Dok.nr.: 10224487-RIG-NOT-001

E16 Bjørum – Skaret. Totalentreprise

V002 Områdestabilitetsvurderinger ved Bjørum sag Kontrollrapport

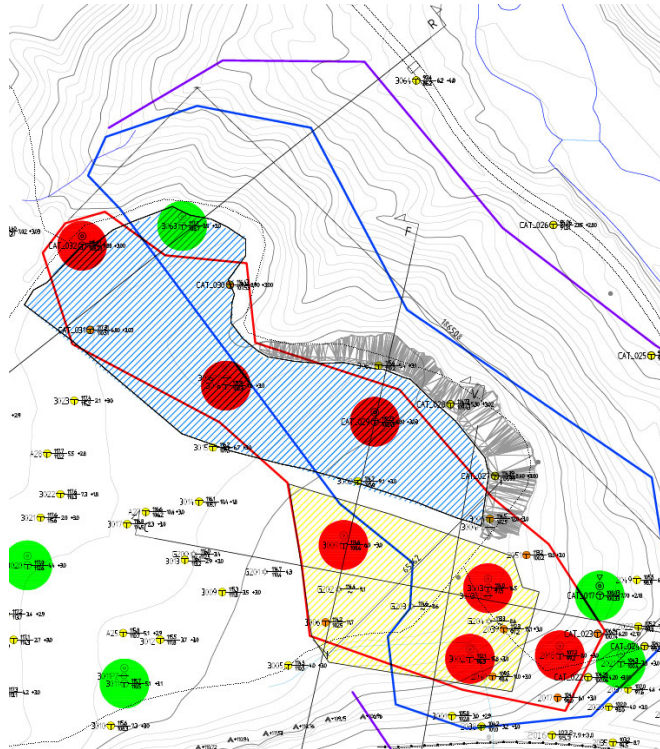
<p>Figur 4.10: Erfaringsverdier for s_u/p_0' i norske leirer (Berre 1983).</p> <p>Her antydes en noe lavere faktor enn 0,3 for NC-leire. Bør en lavere faktor vurderes, eller er 0,3 basert på vurdering av konsolideringsgrad?</p> <p>Det vises til svaret som er gitt tidligere på dette. Kan supplere med at i gjeldende veileder V220 kap. 2.9.3 (ikke HB 016 som er utgått) står det at $0,3xp_0'$ er nedre grense for leire med en OCR mellom 1,2-1,4.</p>	Type materiale	s_u/p_0'			Aktiv treaks.	Direkte skjær	Passiv treaks.	Kvikkleire	0,27	0,16	0,03	Ikke kvikkleire, $I_p = 10-20\%$	0,29	0,17	0,07	2G
Type materiale	s_u/p_0'																
	Aktiv treaks.	Direkte skjær	Passiv treaks.														
Kvikkleire	0,27	0,16	0,03														
Ikke kvikkleire, $I_p = 10-20\%$	0,29	0,17	0,07

<p><i>For overkonsoliderte leirer (OCR = 1,2 – 1,4) vil det tilsvarende variasjonsområdet kunne være 0,30 – 0,38 (Karlsruh K. 2003, Ref. 22). Ødometerforsøk på leiren viser en OCR mellom 2–2,5.</i></p> <p>Ok. Kommentaren lukkes.</p>

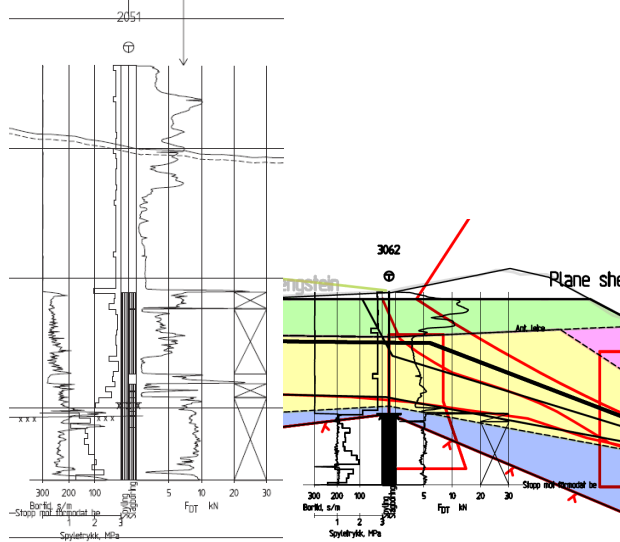
6, Vedlegg D, E	<p>I faseplaner (eksempel for fase 4 vist under) defineres anleggsområde på skråningstopp, som inngår i analyserte stabilitetsprofiler. For eksempel opplyser avsnitt 6.1 at det for snitt R er planlagt ranking av matjord 50 m bak skråningstopp. Terrenglast i vedlagt stabilitetsprofil V2278-12 rev. 00 for anleggsfasen viser terrenglast som representerer oppranging, men ingen last fra anleggsmaskiner/annen anleggsaktivitet nærmere skråningstoppen. Ettersom dette området er innenfor definert anleggsområde må aktuell terrenglast fra anleggsaktivitet medtas, eventuelt må prosjekteringen innføre restriksjoner. Vurdering av avgraving bør sees i sammenheng. Denne problemstillingen kan gjelde flere profiler.</p>	2G

Det er lagt inn en restriksjon på anleggsarbeider i 3D modell som er arbeidsgrunnlag for entreprenør. Oversikt er vist på figuren under, hvor blå skravur er område som ikke skal belastes (det vil si ingen anleggsvirksomhet), gul er ks stabilisert område, grå er avgraving av skråningsstopp:

<p>Vi ser at dette kunne vært kommunisert bedre i rapporten, det vil bli inkludert i revisjon 01. Det figuren ikke viser er at vi avgraver hele området som skal ks stabiliseres, før ks stabilisering utføres.</p> <p>Notert. Kommentaren lukkes. Se egen kommentar om sammenstilling for oversikt samt spørsmål om det bør KS-stabiliseres over et større område.</p>	
<p>6, Vedlegg D (tegning V2278- 10 rev. 00)</p>	<p>Er det vurdert om det kan være kritisk stabilitetsprofil ved</p> <ul style="list-style-type: none"> - borpunkt 3024, hvor det er registrert sprøbruddsmateriale, lengst sørvest? - Skråning som stiger opp mot borpunkt 3004 og 2051, hvor massene er klassifisert 'trolig å ha sprøbruddsegenskaper'? <p>Ved borpunkt 3024 er det berg i dagen ned mot E16. Ca. plassering av borpunkt 3024 er vist med rød pil på bildet under. Påvisning av berg i dagen er også lagt inn på borplanen. Leiren med sprøbruddegenskaper er påvist og avgrenset til ett lokalt punkt, det er ikke vurdert som områdestabilitet, men som lokal stabilitet av fyllingen. I utgangspunktet var ikke dette snittet med, men vi legger det inn i beregningsrapporten som omhandler stabilitet i anleggsfasen: <i>V004 Stabilitet av tilløpsfylling nord ved Isielva bru</i> (Revisjon 01).</p>  <p>For skråningen som stiger opp mot 3004 og 2051 har denne slakere eller lik helning som for snitt F. Avgravingen er ca. like stor i omfang, som vist på figuren under forrige kommentar. Lenger sør er det ks stabilisert leire (og strengere krav til sikkerhet for ferdig veg). Dette er ikke vurdert som et kritisk snitt.</p> <p>Det stemmer at helningen i skråningen opp mot 3004 og 2051 er noe slakere enn skråningen i snitt F. Massene på toppen av førstnevnte skråning framstår imidlertid dårligere, med større sannsynlighet for forekomst av sprøbruddsmateriale. Dette basert på totalsondering</p>	<p>2G</p>

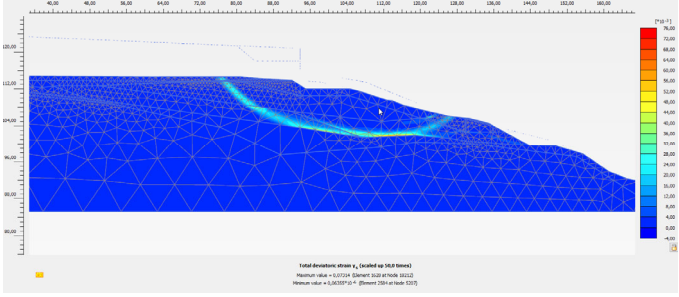
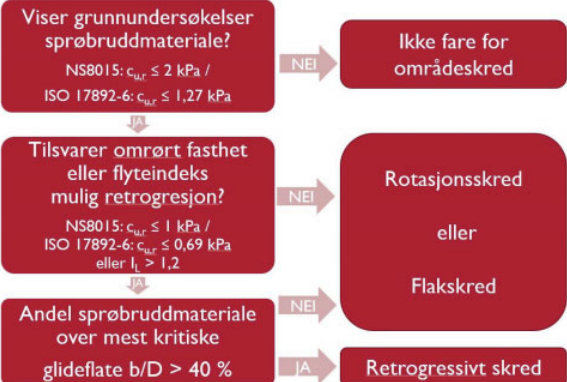
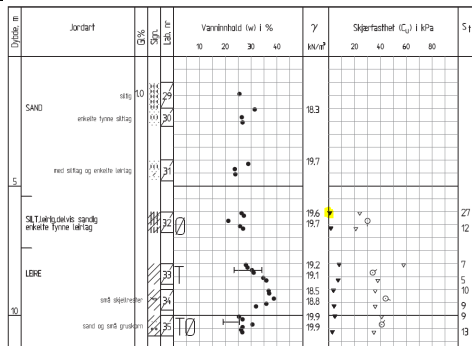
2051, sammenlignet med totalsondering 3062 som ble utført på skråningstopp i snitt F (hvor Geovita har notert at det 'trolig ikke er sprøbruddsegenskaper'):

Med utgangspunkt i ovenstående totalsonderinger: Er det nødvendig å legge til et ekstra kritisk profil, eller utføre sensitivitetsanalyser på eksisterende snitt F?

Snitt ved borpunkt 3024: I dette snittet (snitt N i V_004) er det lagt ut motfylling og midlertidig omlagt veg er flyttet lenger nord, oppnådd sikkerhet er 1,81. I permanent fase skal hele E16 fylles igjen og sikkerhetsfaktoren vil øke ytterligere.

Snitt ved 3004 og 2051: Vi er enige i at grunnforholdene i skråningen er dårligere sammenlignet med snitt F. Men, snittet har lik topografi og tilsvarende grunnforhold som snitt C. I snitt C er leiren stabilisert med ks peler, det er det ikke i snittet gjennom 3004 og 2051, men det er prosjektert avgraving i skråningstopp. Avgravingen er vist i 3D modell og er ca. 10 m bred og 1–1,5 m dyp. Snitt C er beregnet i Plaxis, beregninger er presentert i V_004. I dagens situasjon har vi en sikkerhetsfaktor på 1,45. Vi har utført en kontrollberegning, med avgraving øker denne til 1,54. Plott er vist under. Vi mener dette snittet er representativt for snittet gjennom 3004 og 2051.

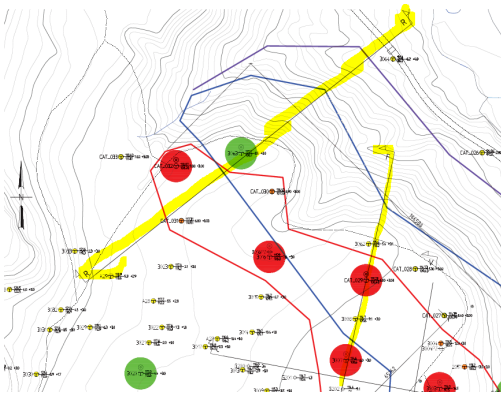
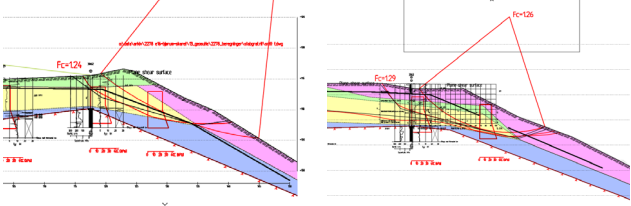
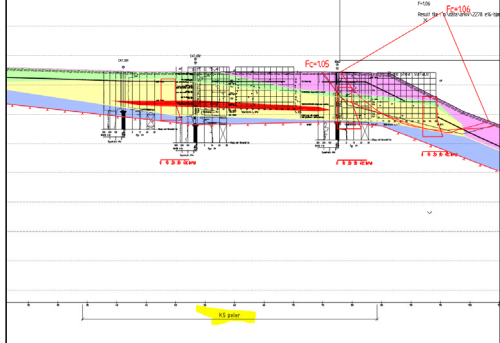
Savner klassifisering og definisjon av γ_M -krav gjeldende for anleggsfasen, tilsvarende som vist for permanent fase i avsnitt 5.3.1.

Overordnet bør generelle krav, enten det gjelder tiltak som påvirker vegbanen eller ikke, redegjøres for i prosjekteringsforutsetningene eller oppsummeres samlet i beregningsrapporten.

Det er av mindre betydning i hvilket dokument kravene til lokalstabilitet framgår, men de bør vises samlet ett sted. Disse kravene velges typisk fra Tabell 205.1 og .2 i HB N200 – enten fordi det angår veganlegg eller pga. sprøbruddsoppførsel som EK-krav

Stabilitet i anleggsfasen er presentert i rapport V004 Stabilitet av tilløpsfylling nord ved Isielva bruer. Se også siste svar ifm. fordeling av beregninger mellom rapporter.
